リコール届出一覧表

リコール届出日:令和08年04月16日

リコール届出番号	外-4173	リコール開始日	令和08年04月16日
届出者の氏名又は名称	Stellantis ジャパン株式会社 代表取締役社長 成田仁	製作国	フランス共和国
		製作者名	Automobiles CITROEN
		問い合わせ先	専用フリーダイヤル TEL:0120-55-4106
		ホームページ	https://www.stellantis.jp
不具合の部位(部品名)	緩衝装置(リアアクスルクロスメンバー)		
基準不適合状態にあると認める構造、装置又は性能の状況及びその原因	リアアクスルクロスメンバーにおいて、製造工程が不適切なため、当該メンバーの部材がずれた状態で溶接されたものがある。そのため、リアアクスルクロスメンバーの溶接部を起点に亀裂が発生し、そのまま使用を続けると、最悪の場合、破損して、走行安定性が損なわれるおそれがある。		
改善措置の内容	全車両、リアアクスルクロスメンバーに刻印されている製造シリアル番号を点検し、該当する場合はリアアクスルクロスメンバーを良品と交換する。		
不具合件数	0件	事故の有無	なし
発見の動機	本国からの情報による。		
自動車使用者及び自動車特定整備事業者に周知させるための措置	<ul style="list-style-type: none"> ・使用者:ダイレクトメール等で通知する。 ・自動車特定整備事業者:対象台数が少数であり全ユーザーを把握しているため、周知のための措置はとらない。 ・弊社ホームページに掲載する。

改善箇所説明図

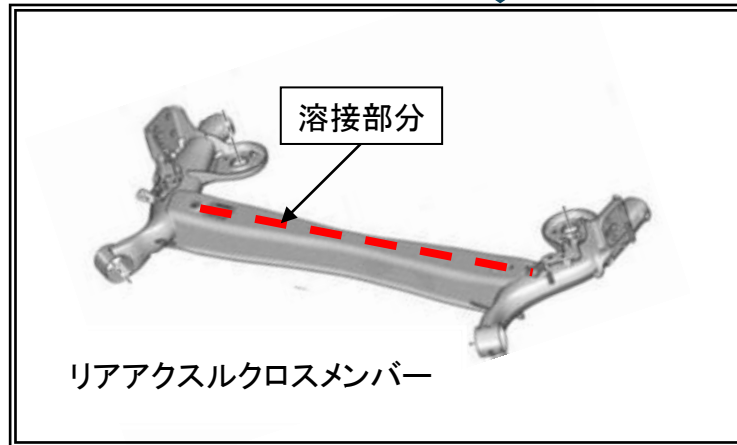
基準不適合部位

リアアクスルクロスメンバーにおいて、製造工程が不適切なため、当該メンバーの部材がずれた状態で溶接されたものがある。そのため、リアアクスルクロスメンバーの溶接部を起点に亀裂が発生し、そのまま使用を続けると、最悪の場合、破損して、走行安定性が損なわれるおそれがある。

改善の内容

全車両、リアアクスルクロスメンバーに刻印されている製造シリアル番号を点検し、該当する場合はリアアクスルクロスメンバーを良品と交換する。

識別：車台番号の左から2桁目の上部に黄色のペイントを塗る。
